**PROJECT
TO
PROTECT
COME SALVARE
CASELLE
PROGETTARE
PER
PROTEGGERE
www.vivicaselle.eu**

Procedimento Penale: 10/013862 RGNR

“Collassamenti” delle pareti Discarica Siberie - INTEGRAZIONE

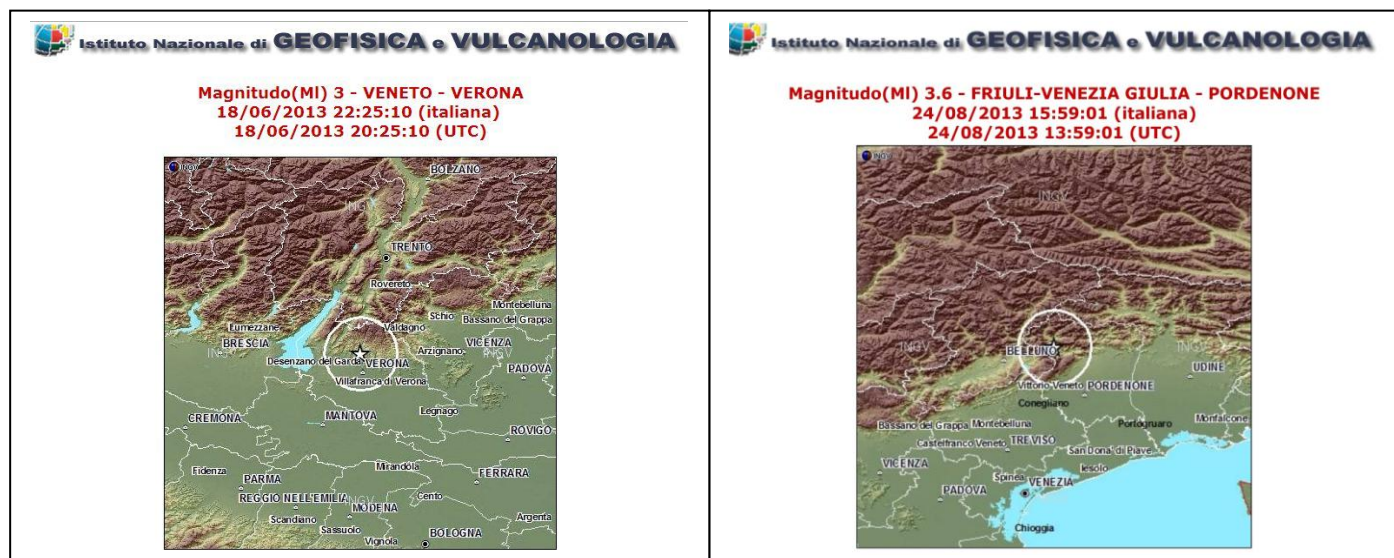
Anche da questo altro punto di vista... pare sia evidente che sia stata alzata la quota della ghiaia che è alla base della parete, ed è forse solo per aumentare l'azione contenitiva del "puntello"... che sia stata aumentata la ghiaia nella zona dove si era verificato il "collassamento" di martedì 27 Agosto.

Il sottoscritto ritiene che l'azione più corretta - per ripristinare la stabilità dell'argilla - sarebbe stata quella di **asportare tutto il materiale "ammalorato"** e che era scivolato verso il fondo della Discarica, poi indagare sulle cause del "collassamento" e dopo ripristinare lo strato di argilla su materiale idoneo.

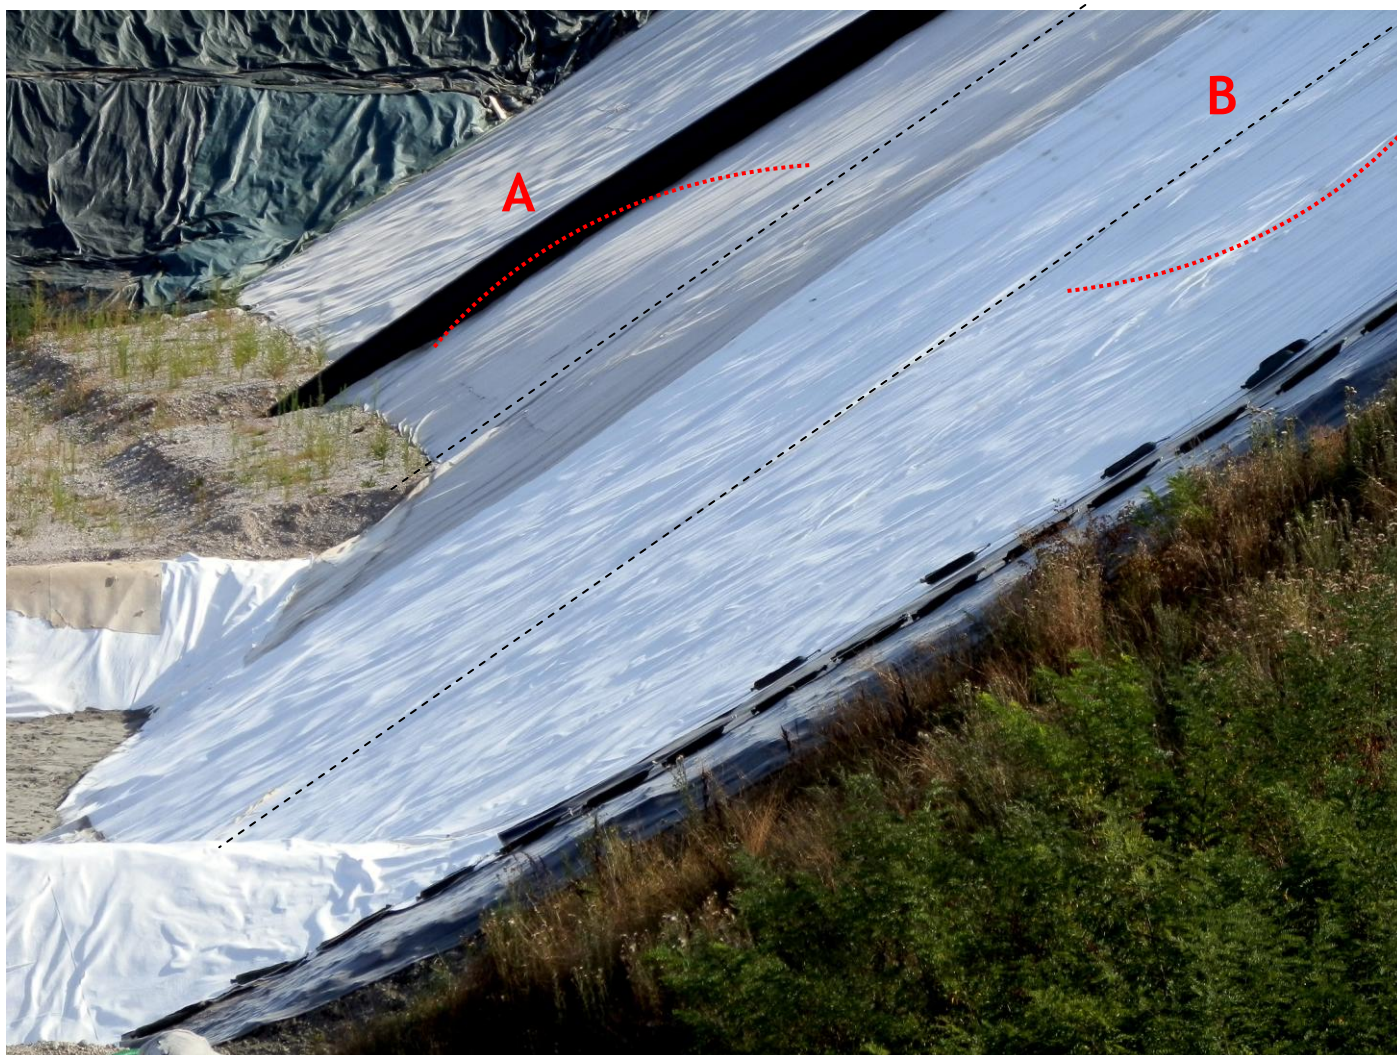
La questione “dreni” merita una nota aggiuntiva, perché come è ben evidente da questa sottostante foto se il “terreno naturale (alluvioni ghiaiose sabbiose)” ha il colore del materiale che si vede sul fondo della discarica e nei primi due metri della parete causa approfondimento dello scavo sul fondo dell'ex Cava e anche i “dreni” hanno un colore simile al “terreno naturale (alluvioni ghiaiose sabbiose)”... grigio chiaro.

Tutto il resto del materiale che si vede sulla parete della Discarica ha il colore del terreno vegetale che era stato recuperato dallo scoticamento del fondo dell'ex Cava ed utilizzato per la risagomatura della pareti... che è un materiale incoerente ma sensibilissimo all'acqua che lo trasforma immediatamente in fango e che, dalla Commissione VIA è stato essere definito quale essere del “materiale fine” che deve essere asportato da tutte le pareti della Discarica, perché troppo sensibile all'umidità.
